Installation de traitement de matériaux

**Demande d'autorisation au titre des installations classées pour la
protection de l'environnement**

Rapport du commissaire enquêteur

**Maitre d'ouvrage : Travaux routiers SAS P.L. FAVIER
Arrêté préfectoral n° DDPP ENV 2016-06-20 du 28 juin 2016
Dossier E16000119/38**

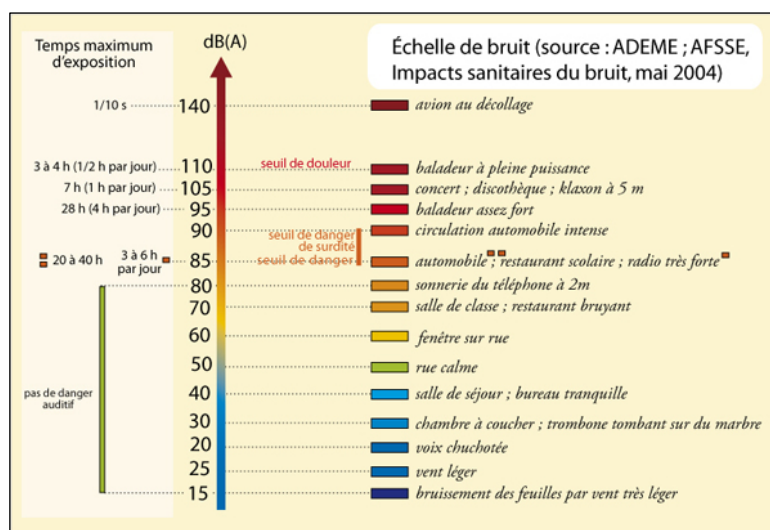
Les points de mesure 1, 2 et 3 positionnés sur la carte page 60 paraissent éloignés des habitations concernées. Pourquoi les mesures ne sont-elles pas réalisées en façade des bâtiments ?

Les mesures de bruit ont été réalisées en limite de propriété des habitations car c'est là que débute l'emprise de la zone à émergence réglementée. De plus, le sonomètre doit être éloigné de tout écran (tel qu'une façade de bâtiment) pour mesurer une valeur sonore représentative.

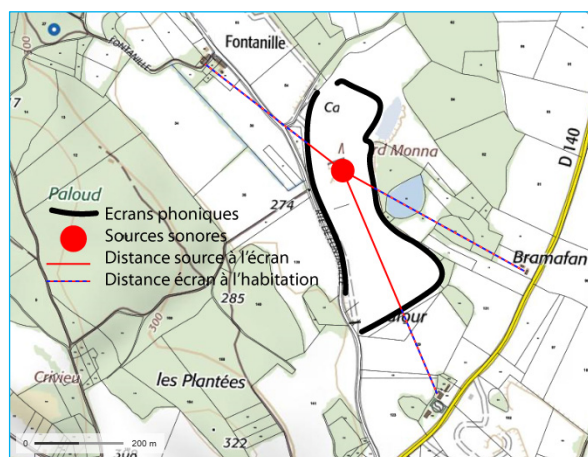
On constate que les niveaux de bruit mesurés à 42,3, 44,2 et 45 dB(A), comparés à une échelle de bruit communément admise, restent inférieurs à ceux ressentis dans une rue calme.

Les bruits émis par l'installation de la Roche, moteurs, broyage, chocs, criblage, constituent un fonds sonore qui se diffuse largement dans la campagne sans écran réfléchissant ou absorbant.

Les niveaux de pression acoustiques restent supportables au vue des mesures effectuées. Les bruits prononcés ressentis par les riverains de la Roche sont lissés par la mesure.
